PONTE SULLO STRETTO DI MESSINA

PROGETTO DEFINITIVO

<i>Area tematica</i>	STUDIO D'IMPATTO AMBIENTALE
<i>Ente emittente</i>	MINISTERO DELL'AMBIENTE E DELLA TUTELA DEL TERRITORIO E DEL MARE
<i>Autore dell'osservazione</i>	COMMISSIONE TECNICA VIA - VAS
<i>Riferimento richiesta</i>	INTEGRAZIONI ALLA RICHIESTA PROT. CTVA-2011-0004534 DEL 22/12/2011
<i>Titolo del documento</i>	RISPOSTA INTEGRAZIONE LATO SICILIA ID78

Ponte sullo Stretto di Messina PROGETTO DEFINITIVO		
RISPOSTA ID S078		<i>Codice</i> VIAS078_F1.doc	<i>Rev</i> F1	<i>Data</i> 30/05/2012

Figura 6/1

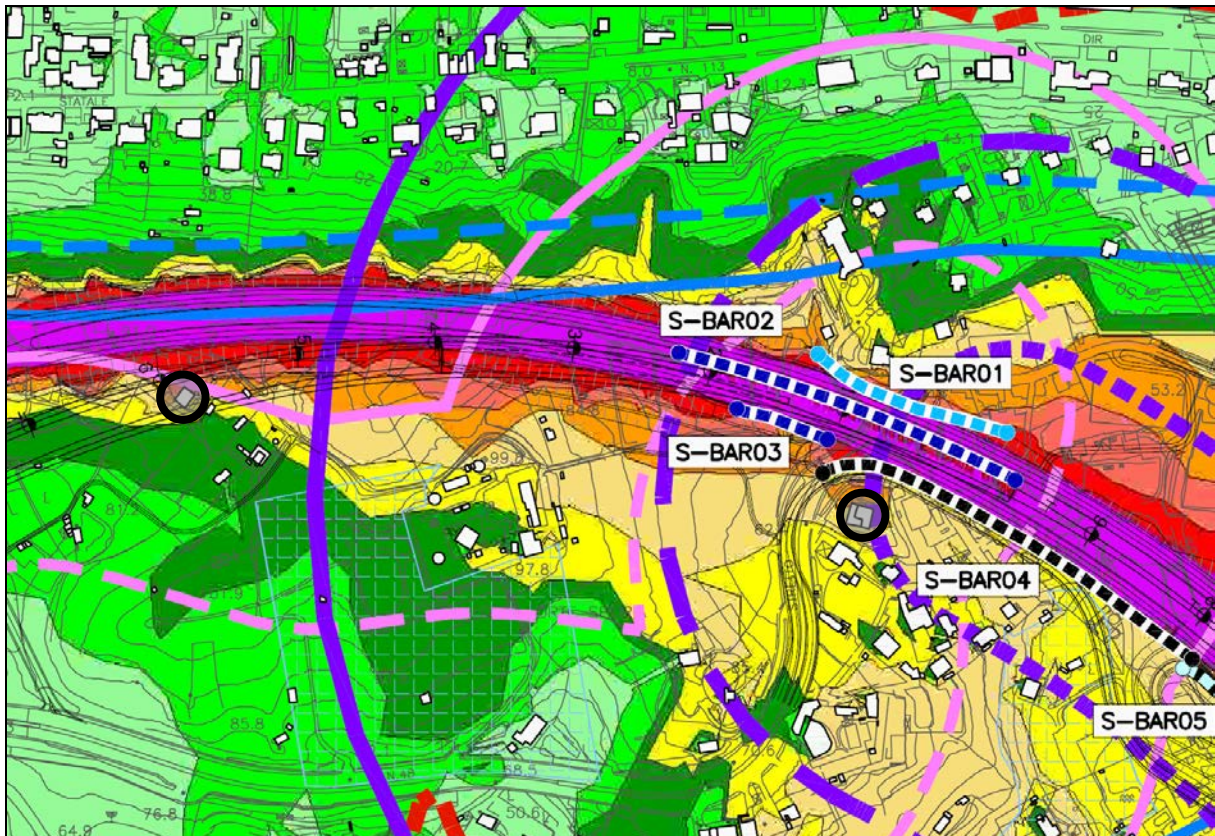
- a) rielaborare la simulazione post-operam
- b) inserire una colonna in cui sono riportati gli interventi di mitigazione progettati nella fase di "post-operam mitigato" e un'altra colonna che illustri i livelli di rumore stimati all'interno delle abitazioni per quei ricettori per i quali si prevede un superamento dei limiti di zona in facciata
- c) indicare, in funzione dei risultati della fase "post-operam mitigato", quei ricettori per i quali permane una situazione di criticità acustica e per i quali sono quindi necessari eventuali interventi diretti e/o per i quali si intende effettuare una verifica in campo dei livelli di rumorosità
- d) fornire, relativamente gli acronimi inseriti nel campo "Sorgenti concorsuali" della tabella (ossia SC, PA, AS, FS), una legenda coerente con quanto riportato nella tabella 3.2 delle sorgenti esistenti concorsuali lato Sicilia (AM0311, pag. 124).

L'elaborato AMV0312 contiene i livelli di rumore in ambiente abitativo e l'indicazione della verifica sul ricettore, ove necessaria. La verifica dei livelli di rumore in ambiente abitativo è richiesta in particolare su due ricettori residenziali (sigla 735 e 773 nella planimetria n° 1 dell'elaborato AMV0330) ed evidenziati nello stralcio planimetrico in **Figura 6/1**, relativo alla mappa di post operam mitigato Leq(22-6) - elaborato AMV0379.
